**Modulo per la presentazione delle osservazioni per i piani/programmi/progetti sottoposti a procedimenti di valutazione ambientale di competenza statale**

ID: Codice procedura (ID\_VIP/ID\_MATTM):10844

Impianto per la produzione di energia elettrica da fonte eolica, costituito da 6 aerogeneratori della potenza complessiva di 37,2 MW, un sistema di accumulo da 25 MW e relative opere connesse in località "Rempillo" nel comune di Pitigliano (GR).

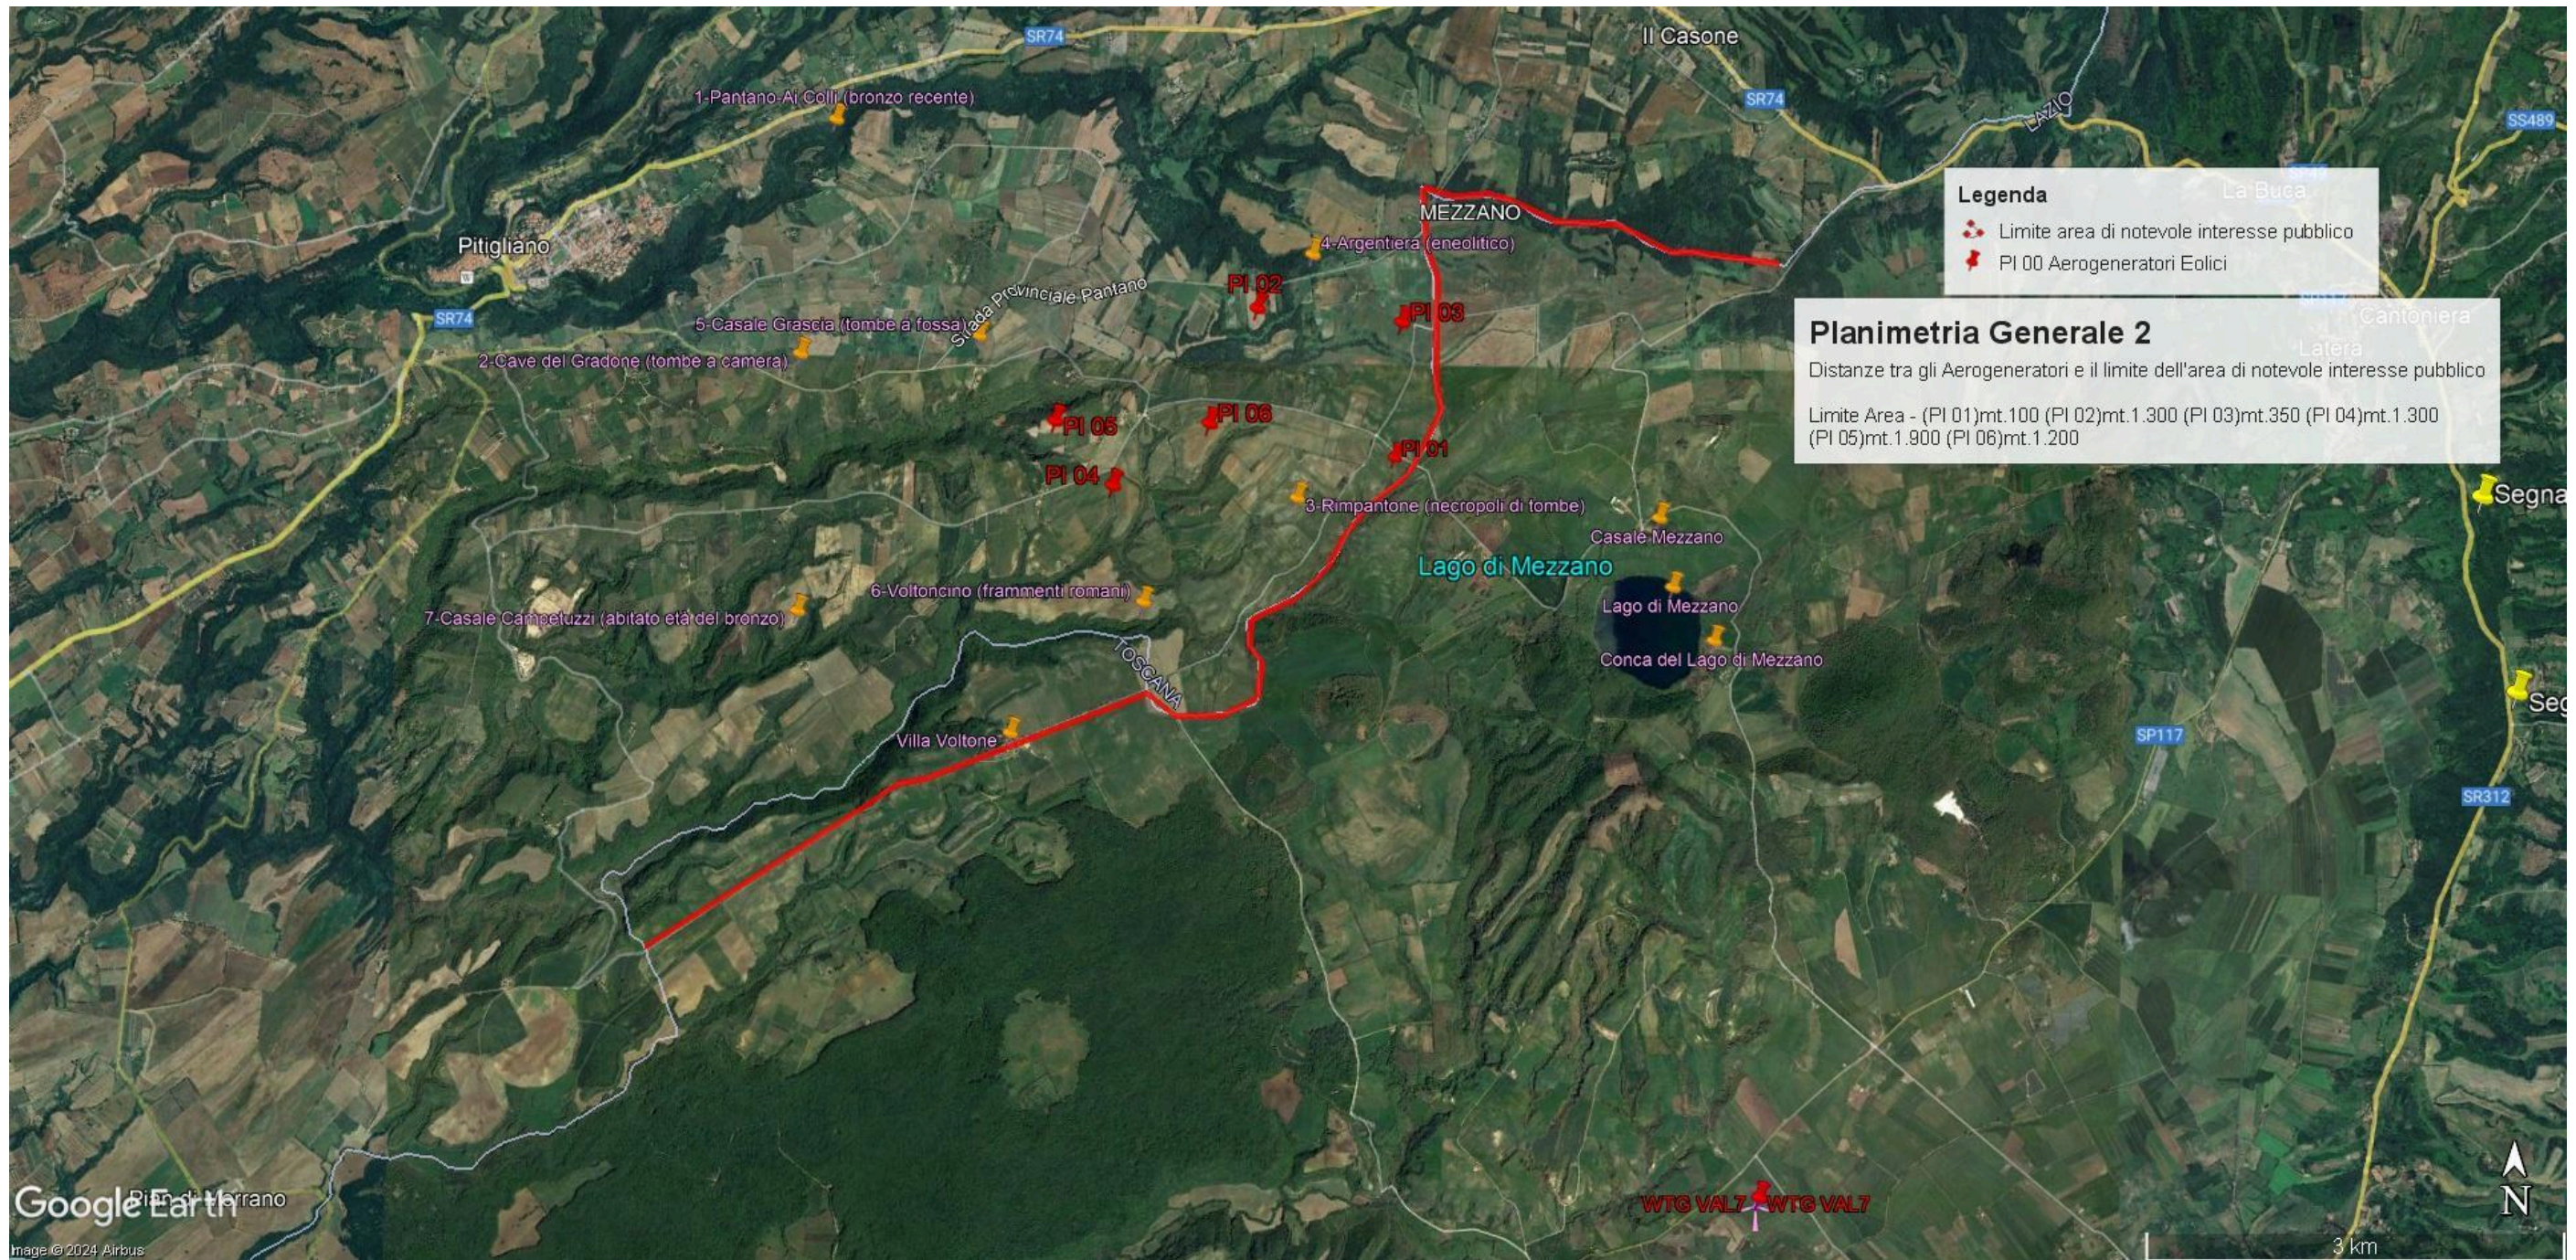
- 1) **OSSERVAZIONE N. 1 : AREA dell'IMPIANTO EOLICO NON IDONEA ai sensi dell'art. 20 com. 8 lettera c quater del Decreto Legislativo n. 199/2021 e ss.mm.ii.**
- 2)
- 3) **PREMESSA: Normative e Giurisprudenza amministrativa.**

In sintesi, visti l'art. 20 comma 8 lettera c) quater del D.Lgs n 199/2021 e le Linee guida nazionali appena citate, considerato l'enorme impatto dell'impianto eolico industriale denominato "Rempillo" sulla zona paesaggistica di notevole interesse pubblico ben individuata nelle immagini n.1 e n. 2 e sui Beni Culturali evidenziati nell'immagine n. 3 dell'Allegato alle presenti Osservazioni, per la collocazione delle pale P04 e P05 direttamente all'interno del perimetro di un'area archeologica e per gli impatti anche sull'area intermedia e vasta dei pregiati territori laziali della Tuscia settentrionale e in particolare di quelli del pitiglianese ricco di emergenze agricole, naturalistiche, storiche e archeologiche del periodo etrusco ma non solo, si chiede che venga negata l'autorizzazione all'insediamento dell'impianto eolico denominato "Rempillo".

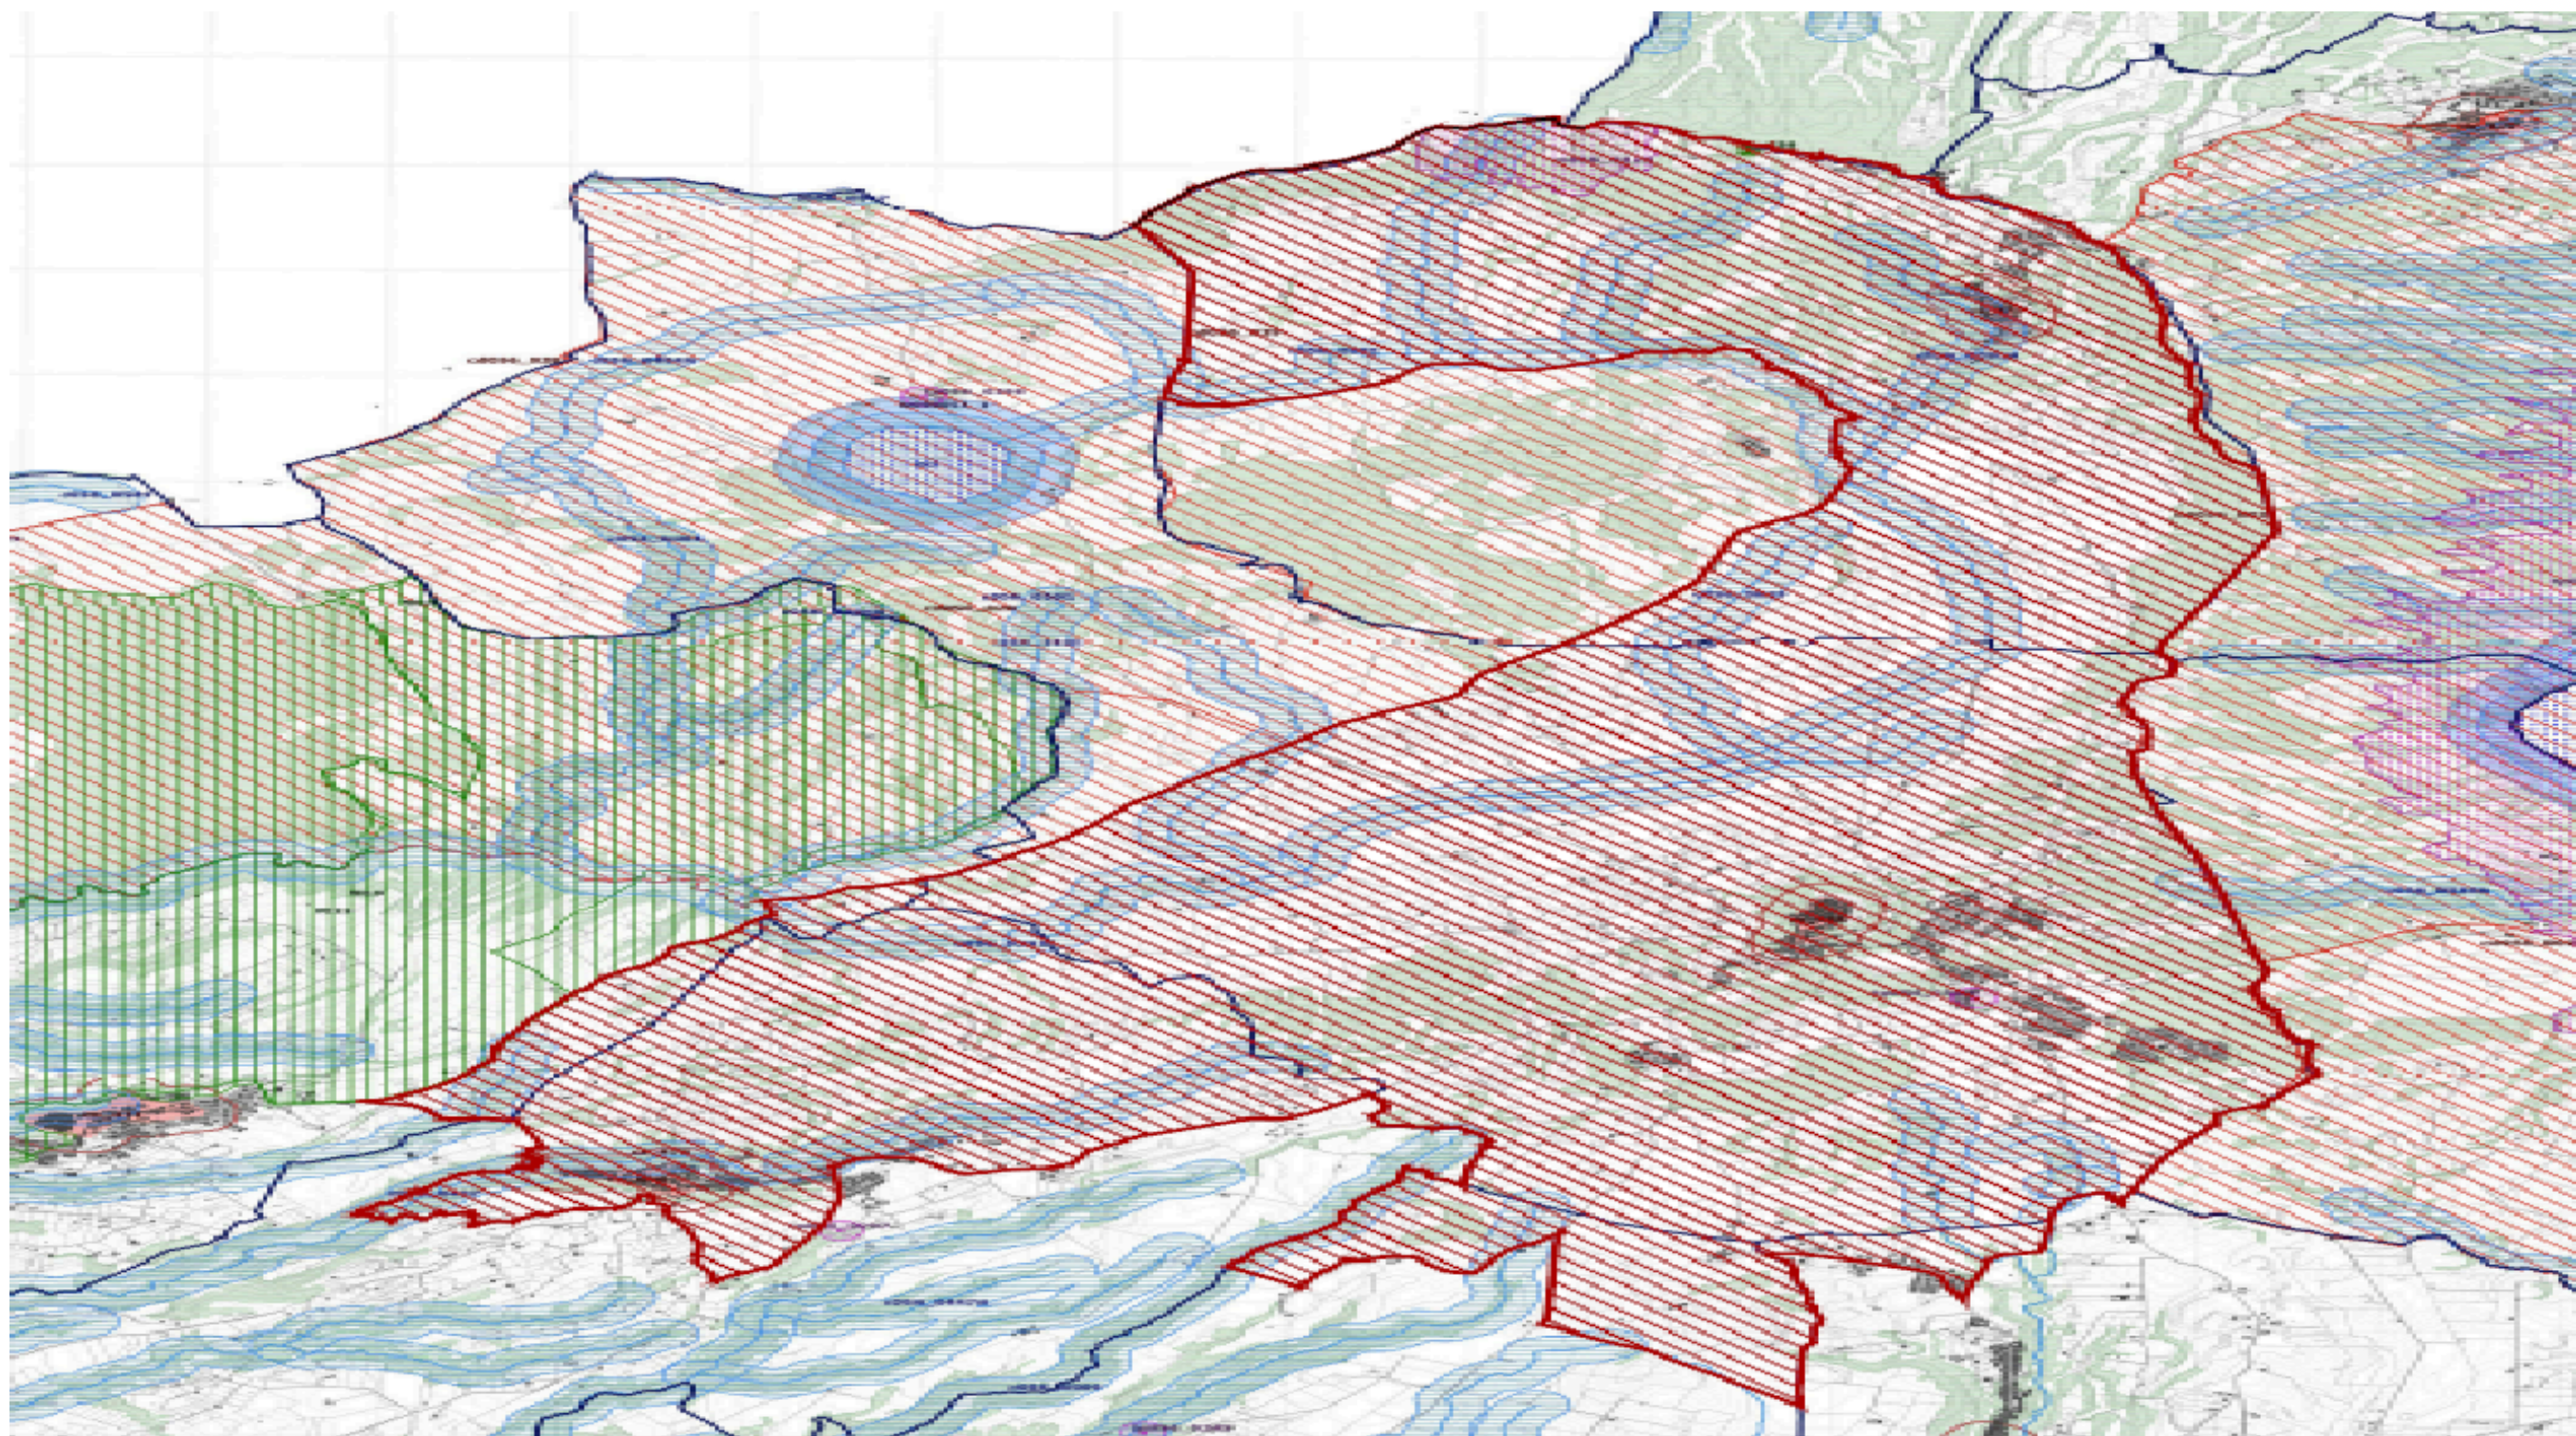
*di Latera ...*” già citati) e tantomeno viene detto che i sei aerogeneratori sono ubicati all’interno delle fasce buffers dei tre chilometri del primo vincolo nominato e di altri beni naturalistici, come già evidenziato, anche di interesse internazionale per l’avifauna. Come non vengono citati gli impianti eolici in progetto al MASE nel territorio di Valentano ( ancora in verifica amministrativa), gli impianti del minieolico su territorio farnesano ( 3 Torri alte 60 metri) già installate in località Poggio del Crognolo ( Farnese), l’impianto eolico industriale “Vallerosa” ( 7 aerogeneratori alti 200 metri e larghi 158 metri) in procedura VIA presso la Regione Lazio, gli impianti del minieolico già presenti a Valentano, Cellere e Piansano e i due progetti in procedura VIA alla Regione Lazio di 10 aerogeneratori complessivi alti 200 metri nel Comune di Ischia di Castro. La valutazione del cumulo non prende neanche in considerazione gli impianti industriali di fotovoltaico e agrivoltaico in progetto a Valentano, Ischia di Castro, Cellere. L’impianto geotermico in procedura Via al MASE, progettato nella Caldera di Latera.

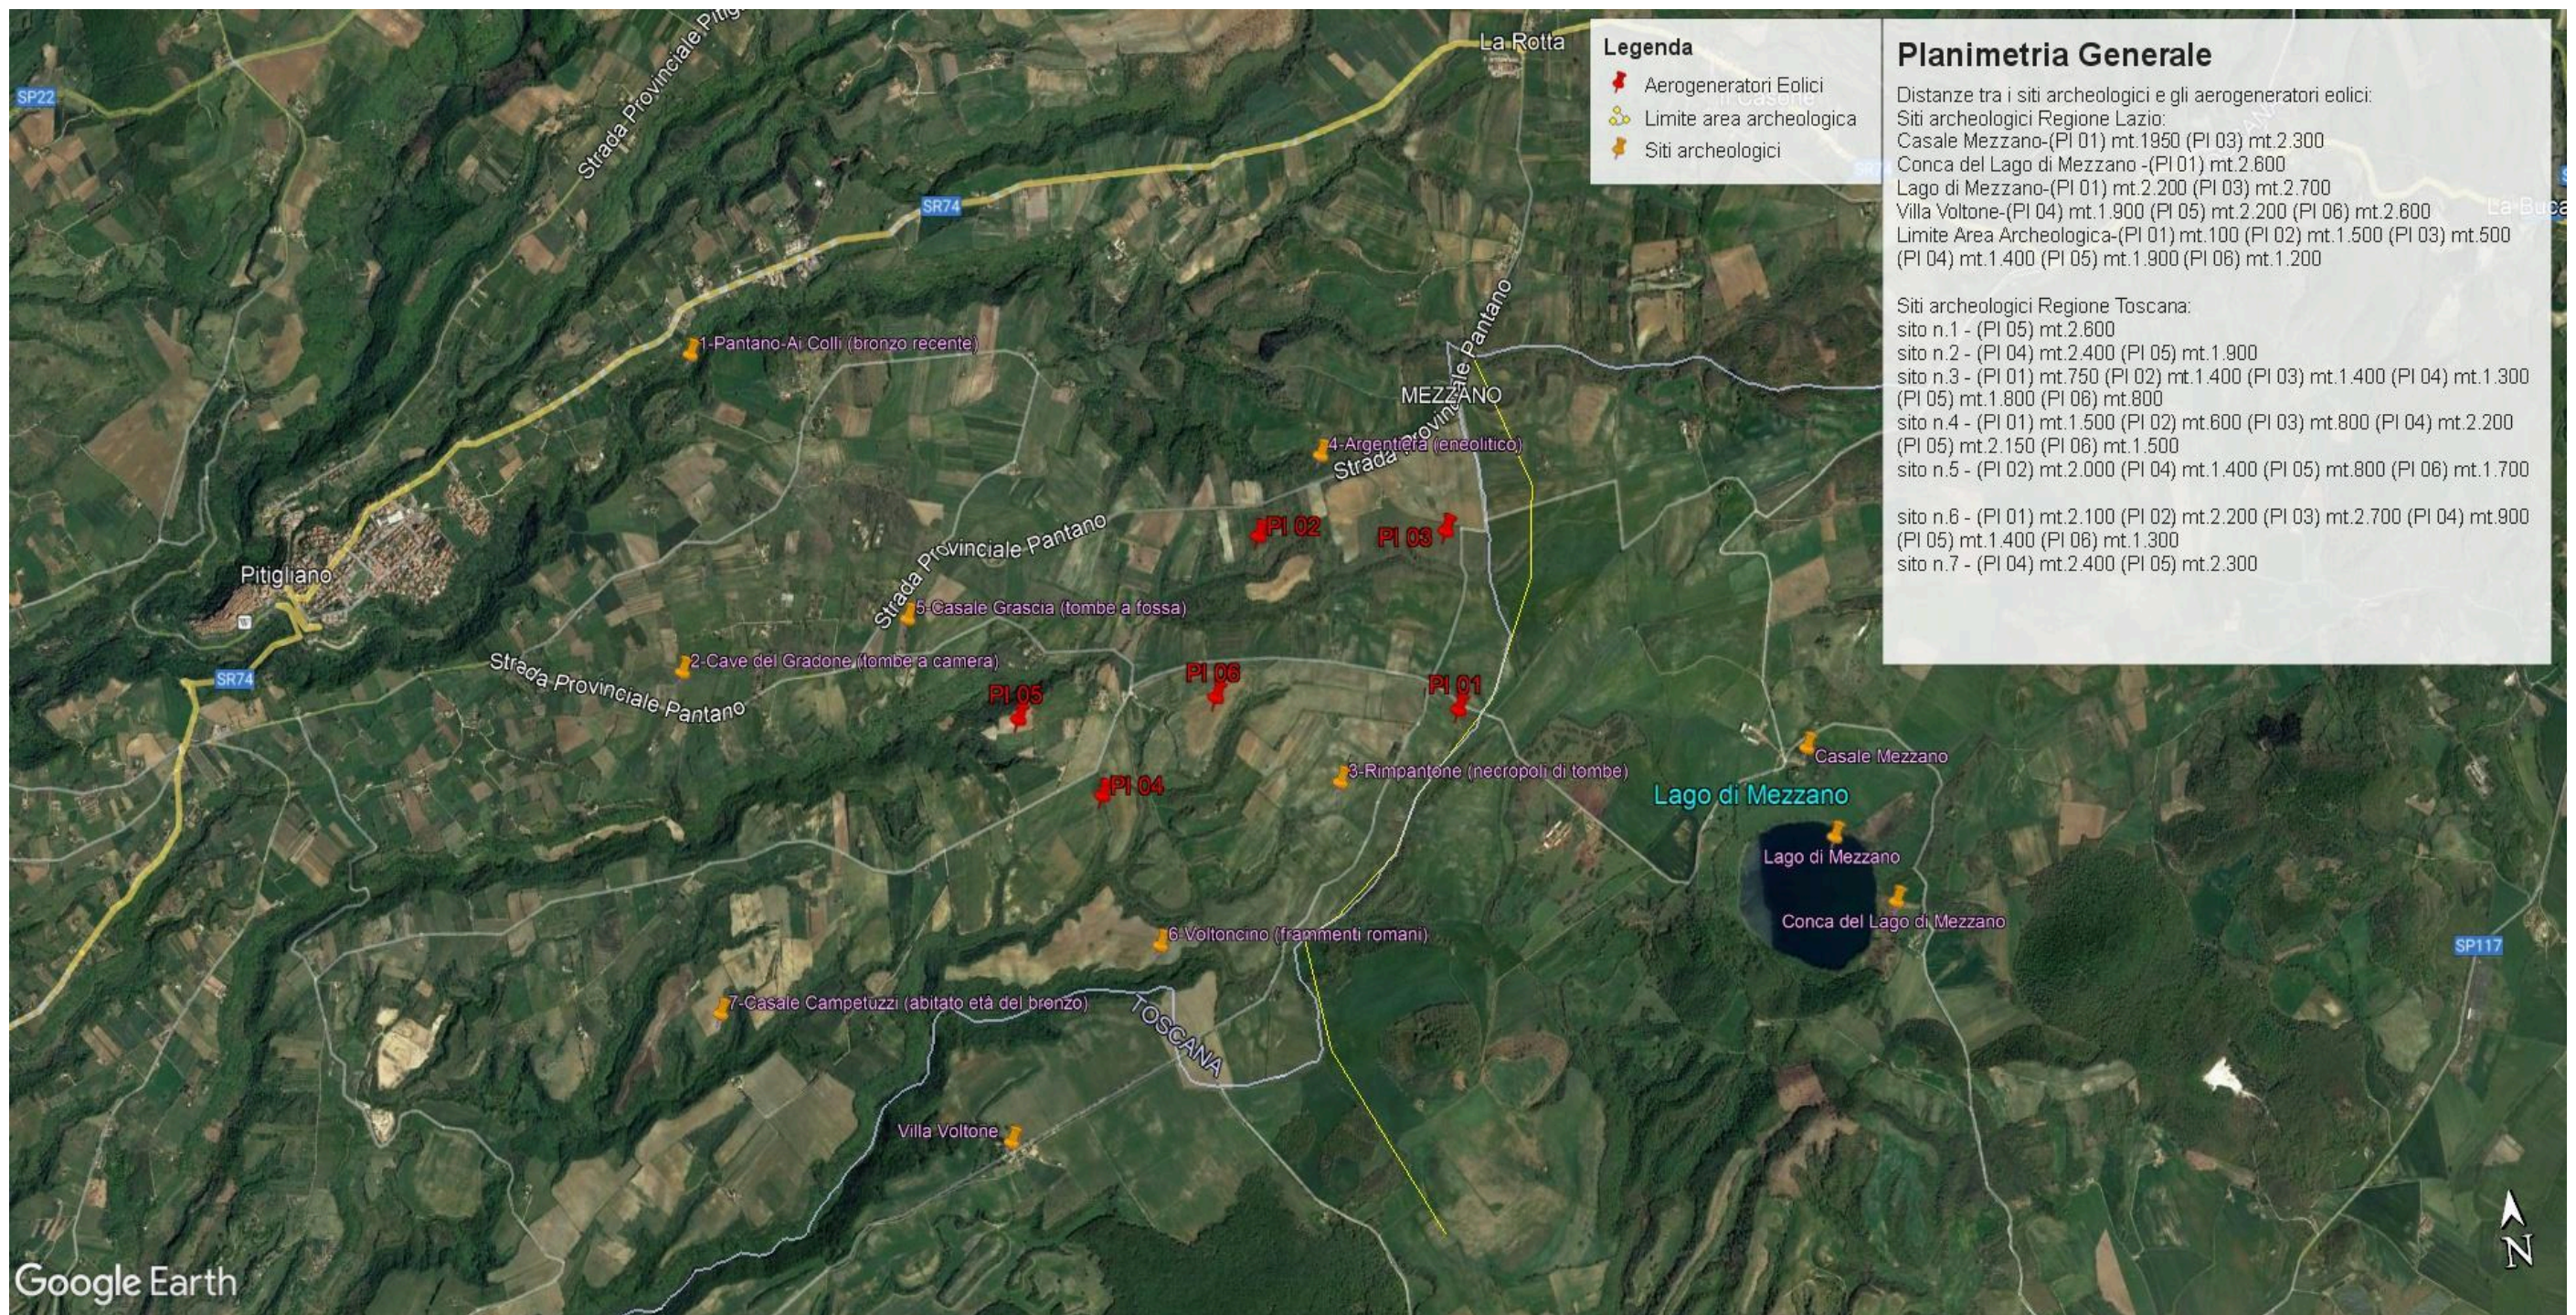
Inoltre, la zona in cui insisterebbe l'impianto eolico industriale Rempillo è compresa nelle fasce di rispetto di 3 km di diversi beni archeologici tutelati dalla parte II del Codice dei Beni Culturali (vedi Allegato, immagine n. 3). Inoltre le pale P04 e P05 ricadono all'interno di un'area archeologica che la Proponente vorrebbe cancellare per il semplice fatto che non è riportata nel documento regionale ma

- h) Le zone di interesse archeologico evidenziate nell’immagine n. 3 a cui si aggiungono anche l’importante abitato protostorico di Sorgenti della Nova e Ruderì del Castello altomedioevale che si trovano a circa 4 km dalle aree in cui è stato progettato l’impianto eolico industriale. Poco più lontano i resti del castello medioevale “Morroneccio”. Nell’area vasta le preziose necropoli eneolitiche (Poggi Alti) ed etrusche di Pitigliano, Sovana e Sorano.
